<b>התוכן</b>	<b>מס' החלטה</b>
507-0626317 תא/מק/4668 - התחדשות עירונית מ. קדש-ק. פוזנן	10/04/2024
דיון בדיווח לאחר החלטת ועדת ערר	2 - 0005-24'

חוות דעת מהנדס הוועדה והיועץ המשפטי לעניין סמכות

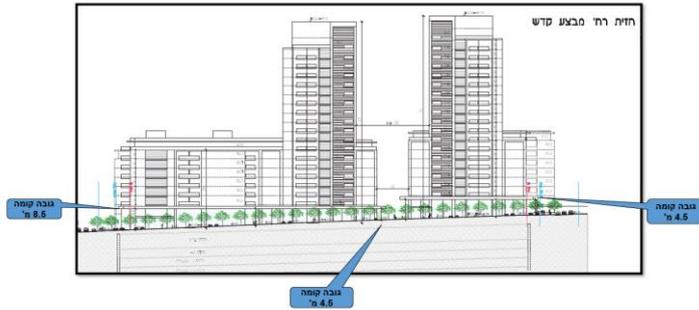
7. **לסעיף 1.11 סתירה לג/1 והנחיות מרחביות:** תכנית גוברת על הנחיות המרחביות. גובה קומת הקרקע המסחרית נקבע ע"י הוראת בינוי בתכנית והינו חלק מסמכות הועדה המקומית. ההסבר התכנוני לגובה קומת המסחר מצוי בהפרשי הטופוגרפיה הקיימים לאורך רחוב מבצע קדש (הצד המזרחי

1.11 **סתירה לג/1 והנחיות מרחביות:** גובה המבנים 77 מ', גובה קומה מותר לפי הנחיות מרחביות- 5.3 וגובה קומה מסחרית לפי תכנית הרבעים- 5 מ'. כלומר מדובר במבנה בעל 21 קומות. החזית מתארת קומה נוספת מעל קומת הגג החלקית ולא ברור האם היא טכנית/לא. מבנה בן 18 קומות+ק.מסחר+ק.גג=73 מ'. גובה קומת הגג לפי ג/1 הינה 5 מ' ולא 7 מ'.

גבוהה בכ- 5.5 מ' לעומת הצד המערבי) גובה קומת המסחר הינו בין 4.5 - 8.5 מ' (גובה ממוצע של כ- 6.5 מ'), זאת על מנת לקבל גגון במפלס אחיד, מעל קומת המסחר. סך ההפרש עומד על 2.5 מ'. גובה המבנים רבי הקומות ברחוב מבצע קדש יהיה 77 מ' (2.5 + 6 + 18X3.8) על מנת לקבל גובה אחיד ורציף בחזית המסחרית. יש לציין כי נספח הבינוי הינו מנחה וייתכנו שינויים במסגרת תכנית העיצוב האדריכלית, בכפוף להוראות התכנית. רצ"ב חזית רחוב מבצע קדש, המראה את הפרשי הטופוגרפיה ברחוב:

התכנית מאפשרת קומת קרקע למסחר הגבוהה יותר מהמותר בתכנית המתאר, סעיף 62א(א)(5) לחוק מאפשר קביעת הוראת בינוי בשונה מהוראות תכנית המתאר (סעיף 62 א(ד) קובע שניתן להשתמש בסעיף זה אף בחריגה מהוראות תא/5000). סעיף 4.2.2 (ג) קובע כי גובה קומה טיפוסית צריך להיות עד 3.8, אך קומות שאינן טיפוסיות (קומת גג, טכנית, קומה לשימוש ציבורי וכו') יכולות להיות בגובה שונה. בנוסף, בהוראות התכנית המופקדת: סעיף 1.6, קבע כי היחס בין התכנית המופקדת לבין תכנית תא/ג/1 הינו יחס של החלפה בהתאם ליותר לפי תא/5000 ועל כן אין כל סתירה לתכנית ג.1. סעיף 10.ג.4.1 קבע כי יותרו קומות מיוחדות גבוהות. התכנית הוכנה בהתאם ומכוח תא/5000 שסימנה את המתחם להתחדשות עירונית וכן תואמת את מסמך המדיניות לשכונה, שהציב יעד של ציפוף ותוספת בניה לשכונה וסימן את תחום התכנית להתחדשות עירונית באמצעות פינוי בינוי. לפיכך, הטענות כנגד העומס שיווצר כתוצאה מתוספת הדירות והבנייה המוצעת בתכנית, הינן טענות היוצאות כנגד התכנית הכוללת המאושרת ומסמך המדיניות לשכונה ועל כן דינן להידחות מטעם זה.
